東京都 新宿区 落合第三小学校区 (H30年度交通安全総点検 対策箇所図) — ① (S≒1/7,000)

平成30年8月24日点検実施

東京都 新宿区 落合第三小学校区 (H30年度交通安全総点検 対策箇所図) — ② (S≒1/7,000)

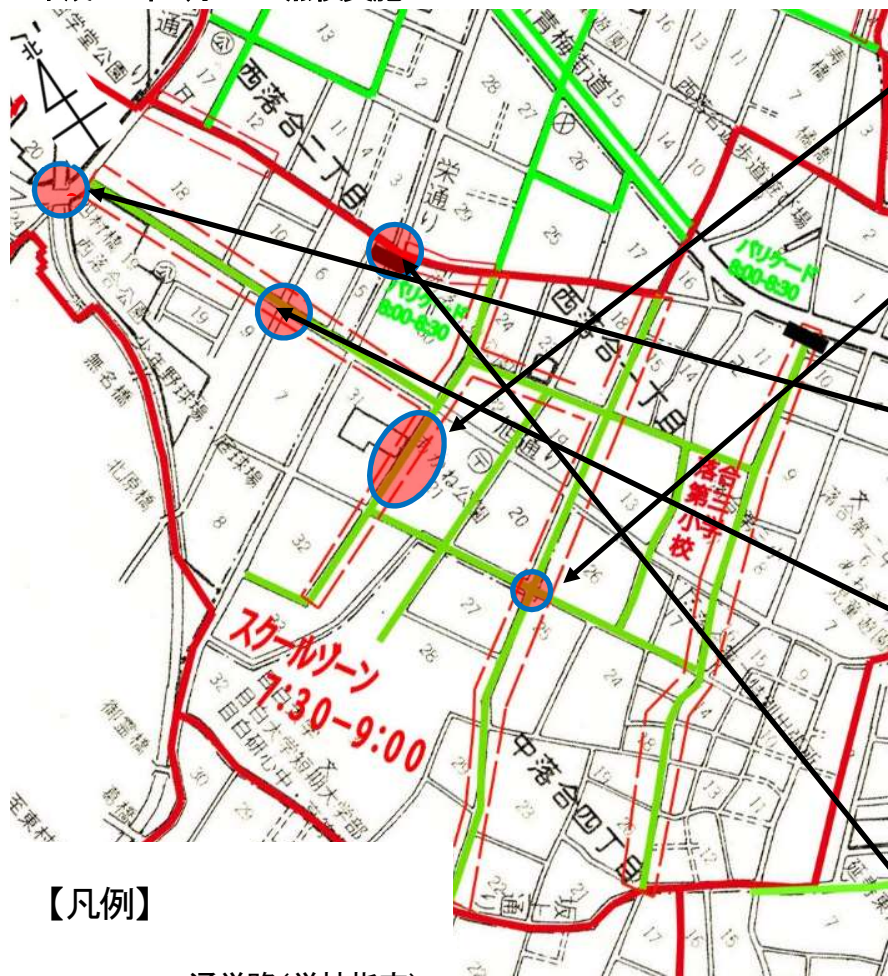
1 トラックが駐車している場合、見通しが悪くなる。

2 一時停止しない車が多い。

3 変則交差点がある場所だが、横断歩道が2箇所しか設置されていない。

4 規制時間(7:30-9:00)を守らずに侵入してくる車が多い。

5 交差点手前の舗装の一部が傷んでいる。

交差点の南側道路に路面標示を設置する。(新宿区)

路側線等を改修する。(新宿区)

ガードレールへの反射材設置、歩行者、自転車のストップマークを設置する。(新宿区)

- ① 旭通りの路側帯内にカラー舗装を行う。(新宿区)
- ② 交差点に規制を知らせる立看板を設置する。(新宿区)
- ③ 警察官の巡回を強化する。(戸塚警察署)
- ④ 巻き込み防止のポストコーンを設置する。(新宿区)
- ⑤ 交通規制標識を増設する。(戸塚警察署)

舗装打替え、止まれの路面標示の補修を行う。(新宿区)

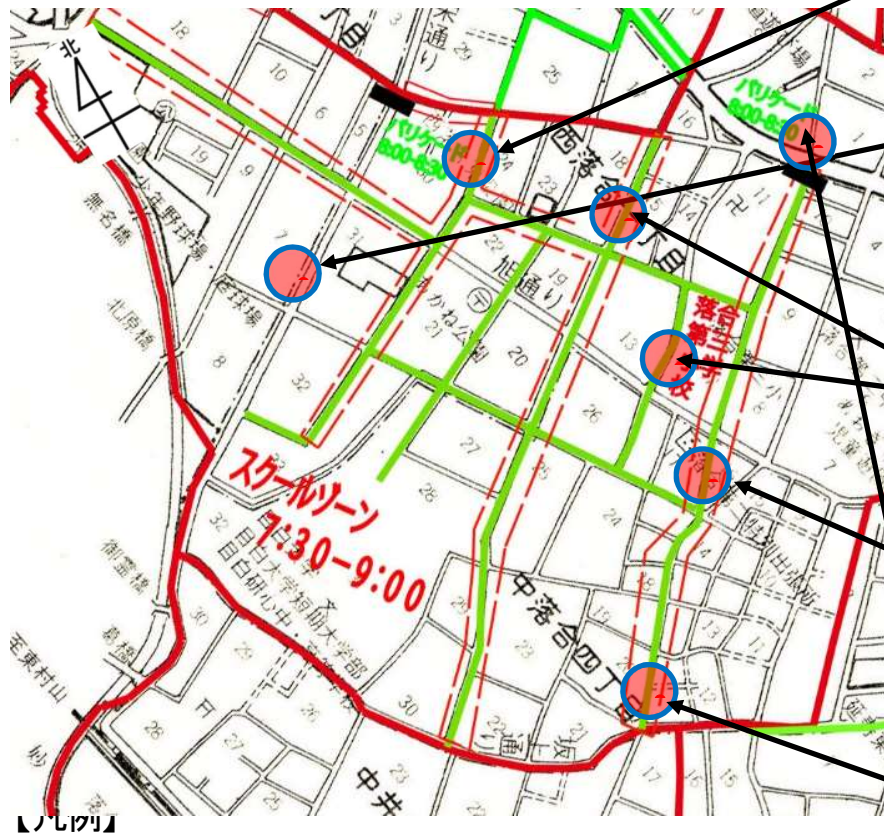
| 6 丁字路に横断歩道を設置して欲しい。 | 平成30年度実施済み |
| 7 規制時間 (7:30-9:00) を守らずに侵入してくる車が多い。 | 平成31年度実施予定 |
| 8 歩道にガードレールを設置して欲しい。 | 平成30年度実施済み |
| 9 五差路の交差点でスピードを出して通過していく車がいるため危険である。 | 平成30年度実施済み |
| 10 五差路の交差点での自動車交通量が多く、接触事故が起こらないか不安である。 | 平成30年度実施済み |
| 11 既存の注意立看板がドライバーから見えづらい。 | 平成30年度実施済み |

信号機のある交差点で横断するよう教職員から児童にむけて指導する。(小学校) | |

①規制標識の角度を運転手から見え易いよう調整する。(戸塚警察署)
②周辺道路の交通規制標識を増設する。(戸塚警察署) | |

路側帯等の補修で対応する。 | |

① 路側帯等の補修をする。(新宿区)
② 道路反射鏡の角度を調整する。(新宿区) | |

ドライバーへ注意喚起するための立看板を設置する。(新宿区) | |

当該道路の入り口に立看板を設置する。(新宿区) | |
